Saksframlegg

Saksnr.	Utval	Møtedato
088/22	Utval for areal, plan og miljø	15.06.2022

### **1 gongs handsaming - Offentleg ettersyn - Galteråsen næringsområde KOMMUNEDIREKTØREN SITT FRAMLEGG TIL VEDTAK:**

*Galteåsen næringsområde, gbnr. 137/804 mfl. PlanID 46312021002. Vist på plankart datert 24.2.2022 med tilhøyrande føresegnar datert 6.5.2022.».*

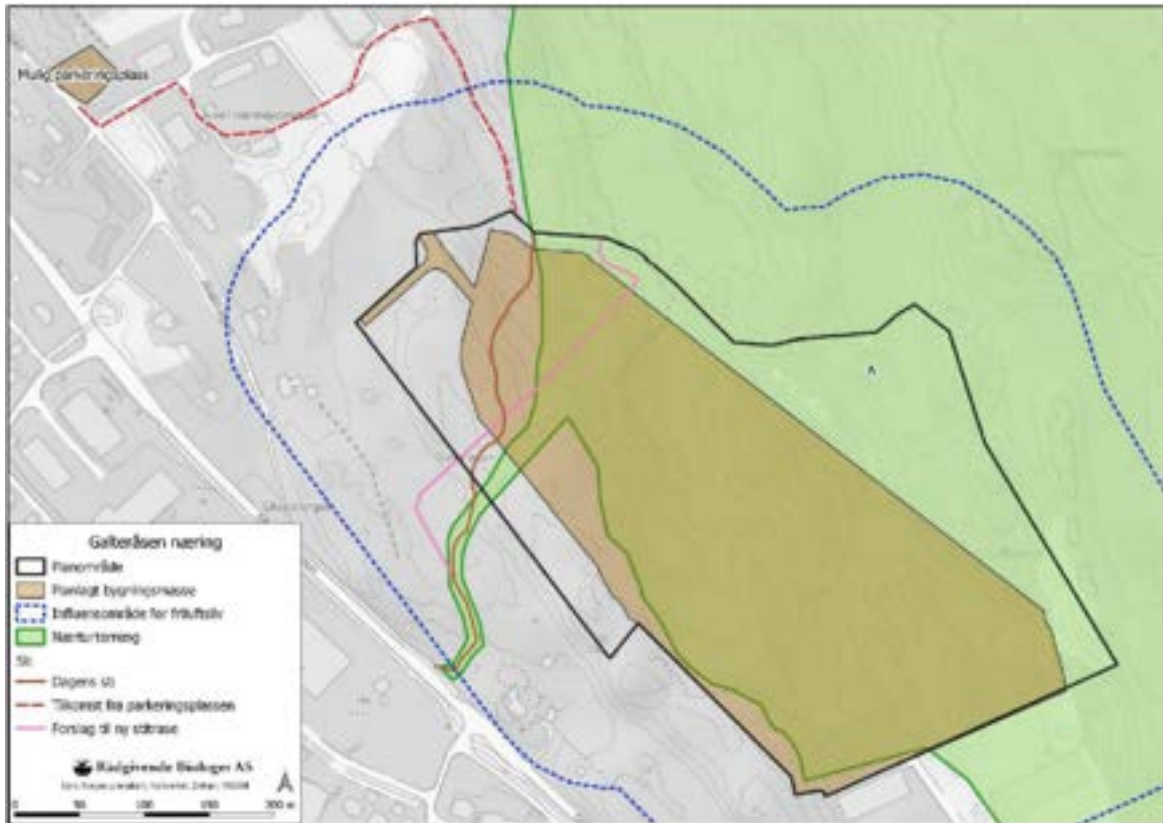
Store deler av næringsområde ligger innanfor friluftsområde Tveitevarden/Erstadjellet, der kommunedelplanen og eksisterande reguleringsplanar i nordvest har lagt inn føringar for korleis stisystem skal sikrast ved framtidig utbygging av område. I detaljreguleringsplan for Alver næringsområde sør som vart vedteken i 2018 går det fram av føresegn 8.1 andre ledd at *ved prosjektering av veg innanfor #1 gjennom LNF-området/planområdet, skal tursti sikrast planfri kryssing av vegen*. Sjå kartutsnitt under frå plankartet til Alver næringsområde sør som viser mogleg plassering av sti.

Ved rullering av kommunedelplanen for Knarvik-Alversund med Alverstraumen 2019-2031 under føresegn 4.5, 4.5.2 og 4.5.3 er kravet om planfri kryssing mellom køyreveg og stisystem falt bort. Gjeldande føringar er at det skal vera god framkommeligheit og sikker kryssing mellom veg og sti. Plankonsulent har i planskildringa under kapittel 8.6, 9.2.1 og 9.10 vurdert at den røde stipla lina som vist under vil vera det beste område for turgåarar å ferdast, noko som medføra at ein flyttar sti systemet utanfor planområde. Kartutsnittet under er plankartet til Alver næringsområde, planID 1263-201206.

Rådgivande biologar har i konsekvensutgreiinga på side 29-30 lagt til grunn i sin vurdering om planens konsekvens og påverknad på friluftsliv at avbøtande tiltak er at det skal planleggast for ny sti trasé gjennom planområde slikt vist på kartutsnittet under.

Det er ikkje samsvar mellom kva som er lagt til grunn i konsekvensutgreiinga for vurdering av planen si konsekvens for friluftsliv og det plankonsulent har vurdert i planskildringa. Fram mot 2 gongs handsaming må konsekvensutgreiinga oppdaterast i høve den faktiske løysinga som skal sikra friluftsiinteressa. I føresegna under punkt § 3.3.1.3 går det fram at «tilrettelegginga for tilkomst til friluftsområdet skal flyttast til nordvest for reguleringsplan. Tilkomsten vil gå gjennom reguleringsplan Alver næringsområde, plan ID 1263 201206.».

Kommunedirektøren vurderer at avviket mellom valt løysing er stor i høve tidlegare og gjeldande føringar for korleis friluftsiinteresser i område skal sikrast. Ved offentleg ettersyn er det særleg viktig at brukarar av område vert varsla så ein får innspel om løysinga for stisystem forslagsstillar har lagt opp til er tilfredsstillande eller ei. Planen vil og verta sendt til høyring hos organisasjonar innanfor friluftsliv, regionale mynde og kommunale avdelingar innanfor kultur og friluftsliv.

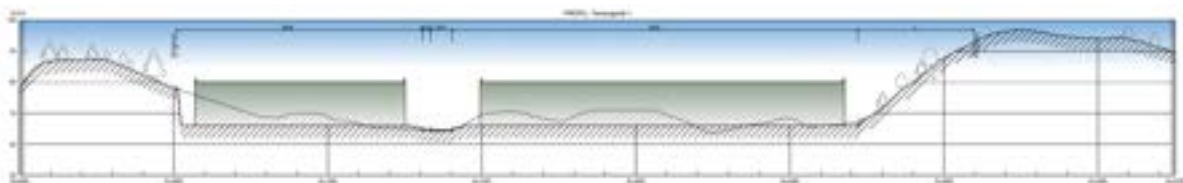
Kommunedirektøren vurderer at avbøtande tiltak for nedbygging av myrområda ikkje er tilfredsstillande sikra i føresegna. Forslagsstillar har gjort ei god øving i planskilddinga og øvrige planmateriale ved å skildra ulike tiltak som faktisk kan gjerast i område for å bøta på dei klimagassar som vert frigjort i atmosfæren. Slik planen no ligg føre lyd føresegn § 3.3.1.2 som følgjande:

*«Myrareal som vert fjerna skal ha avbøtande tiltak for å redusere CO<sub>2</sub> utslepp.».*

Fram mot 2 gongs handsaming må nemnde føresegn supplerast med faktiske avbøtande tiltak. Ved offentlig ettersyn må òg andre offentlege mynde og interesse organisasjonar gjerne gje innspel til føreslegne tiltak og dømer på andre avbøtande tiltak som kan gjerast.
